Lecce 18 giugno 2021

OGGETTO: Reitero atto di significazione, osservazioni e diffida dal procedere all'istruttoria dell'istanza di riesame A.I.A. ex art. 29 - octies D. Lgs. n. 152/2006 e s. m. i., relativa all'impianto IPPC cod. 3.1 (*impianto di produzione clinker con potenzialità superiore a 500 tonnellate giorno*) sito in Galatina (LE) di Colacem S.p.A. "Istanza di riesame ex art. 29-octies del D. Lgs. n. 152/2006, prot. N. 13731 del 30/03/2021".
Convocazione della Conferenza dei Servizi ex art. 14 della L. 241/1990.

Figura 1

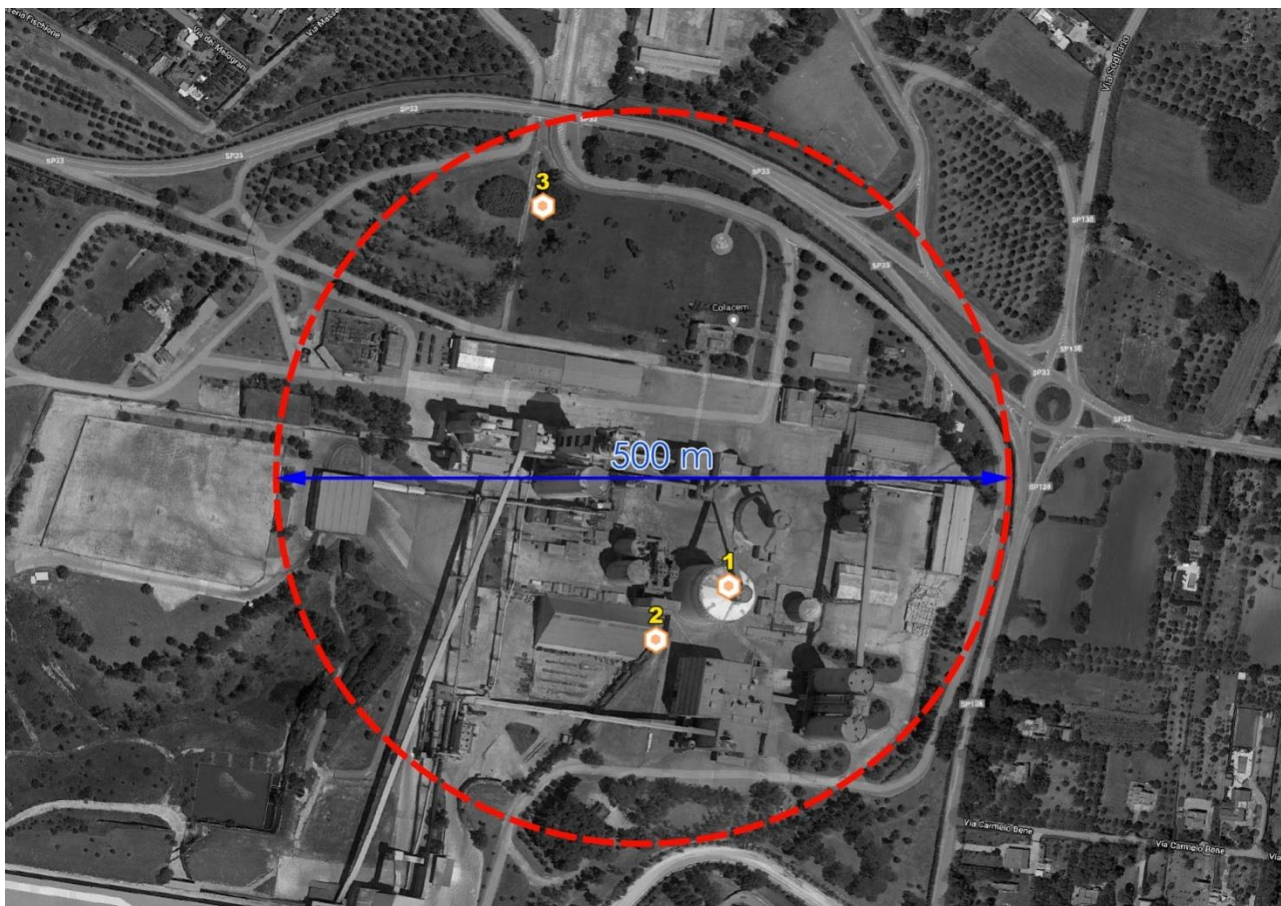
Con riferimento al Piano di Tutela delle Acque approvato dal Consiglio Regionale della Puglia con Deliberazione 20/10/2009 n. 230, i 3 pozzi (figura 1), ricadono in area classificata di “Tutela quali quantitativa”;

Nella Relazione Idrogeologica, allegata alle diverse istanze, risulta che la portata massima di concessione determina una depressione dinamica del carico piezometrico assoluto inferiore al 30% del valore dello stesso carico, e che la quota di attestazione dei singoli pozzi al di sotto del livello mare non risulta superiore a 20 volte il valore del carico piezometrico, espresso in quota assoluta (riferita al l.m.m.);

Pertanto, si può eccepire che contrariamente al metodo utilizzato per singole autorizzazioni, considerandole esigue distanziate tra i pozzi usati per l'emungimento delle acque di falda profonda, ad uso prevalentemente industriale per l'impianto in oggetto, la valutazione dei limiti imposti dal P.T.A. dovrebbe essere condotta in una procedura di autorizzazione cumulativa.

Nello scenario di una procedura di autorizzazione cumulativa, si determinerebbe molto probabilmente il superamento dei limiti prescritti e quindi l'incompatibilità con il Piano di Tutela delle Acque della Regione Puglia.
